CONTAK RENEWAL[®] 3 et 4 Serrage des huit (8) vis de fixation

RÉSUMÉ

Figure 1. Partie supérieure du connecteur

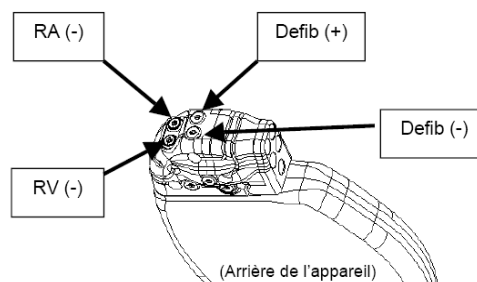
À l'instar des défibrillateurs de resynchronisation cardiaque (CRT-D) CONTAK RENEWAL[®] 1 et 2, les modèles CONTAK RENEWAL 3 et 4 comportent chacun huit (8) vis de fixation qui doivent être resserrées lors de la connexion des sondes au stimulateur. Toutefois, les emplacements des vis de fixation ont changé sur les modèles CONTAK RENEWAL 3 et 4.

Les modèles CONTAK RENEWAL 3 et 4 comportent chacun huit (8) vis de fixation qui doivent être resserrées lors de la connexion des sondes au stimulateur. Comme le montre le diagramme ci-dessous, quatre (4) vis de fixation sont situées sur la partie supérieure du connecteur (Figure 1), trois (3) vis de fixation se trouvent à l'arrière du connecteur (Figure 2) et une vis de fixation (1) à l'avant (Figure 3).

Rappel : n'oubliez pas de resserrer les huit vis de fixation des défibrillateurs de resynchronisation cardiaque CONTAK RENEWAL 3 et 4.
